改善箇所説明図

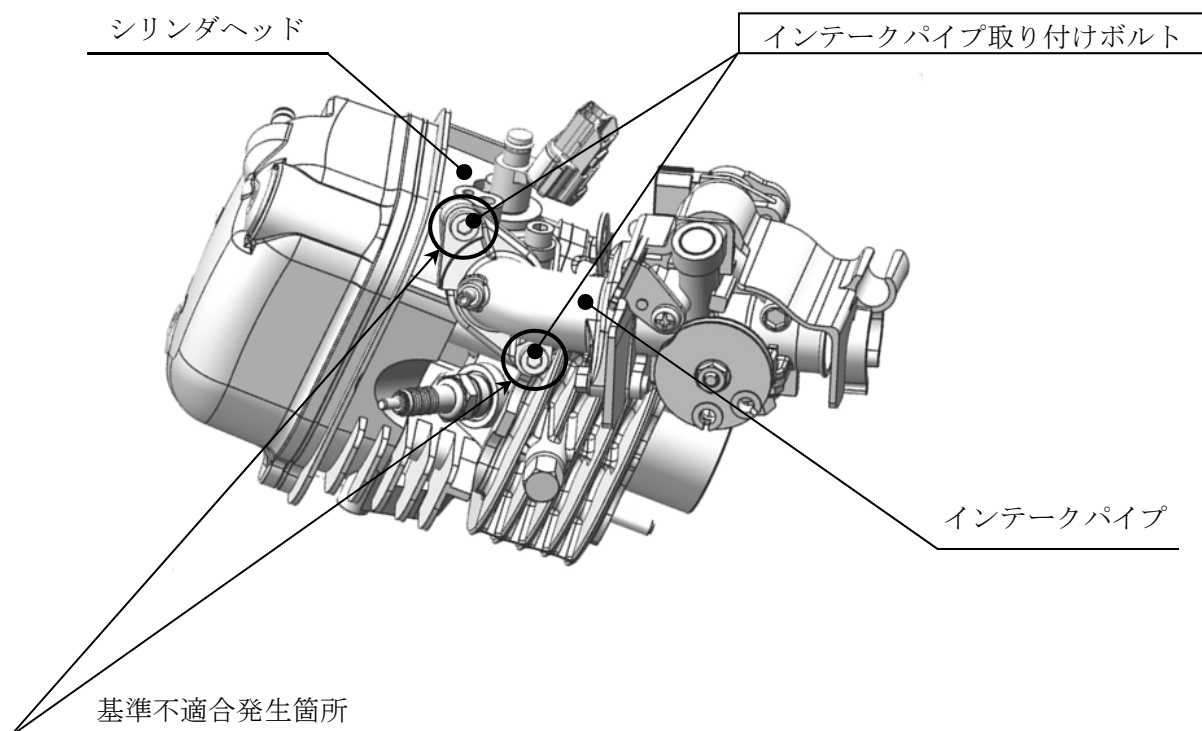
原動機において、インテークパイプの取り付けボルトの締め付けトルクが不足しているものがあり、当該ボルトが緩んでインテークパイプ取り付け部の隙間から空気を吸い込むことによって、走行中に意図せずエンジン回転数が上昇するおそれがある。

全車両、インテークパイプ取り付けボルトの締め付けトルクを点検し、ボルトが緩んでいるものについてはOリングを交換し規定トルクで締め付ける。
